改善箇所説明図

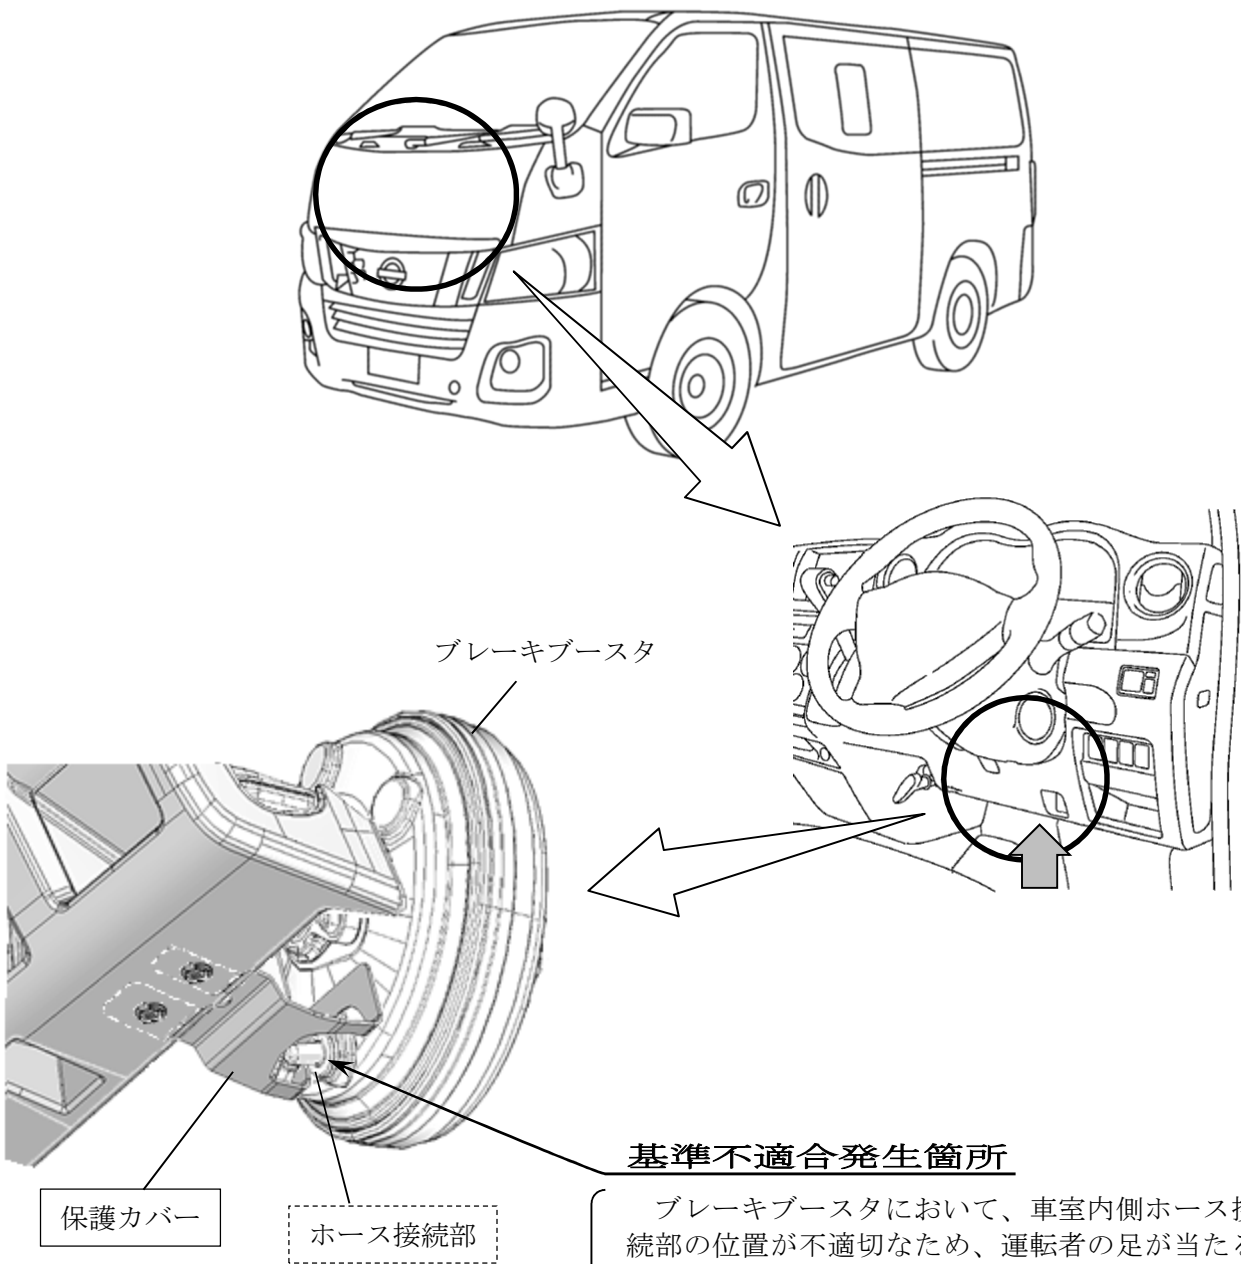
ブレーキブースタにおいて、車室内側ホース接続部の位置が不適切なため、運転者の足が当たるおそれがある。そのため、当該ホース接続部を強く踏み下ろされた場合、接続部が外れてブレーキ倍力が不足し、制動停止距離が長くなるおそれがある。

全車両、当該ブレーキブースタのホース接続部に保護カバーを組み付ける。なお、当該ホース接続部が外れかけている場合は適切に組み付ける。

識別：銀色のシールをモデルナンバープレートの右横に貼り付ける。
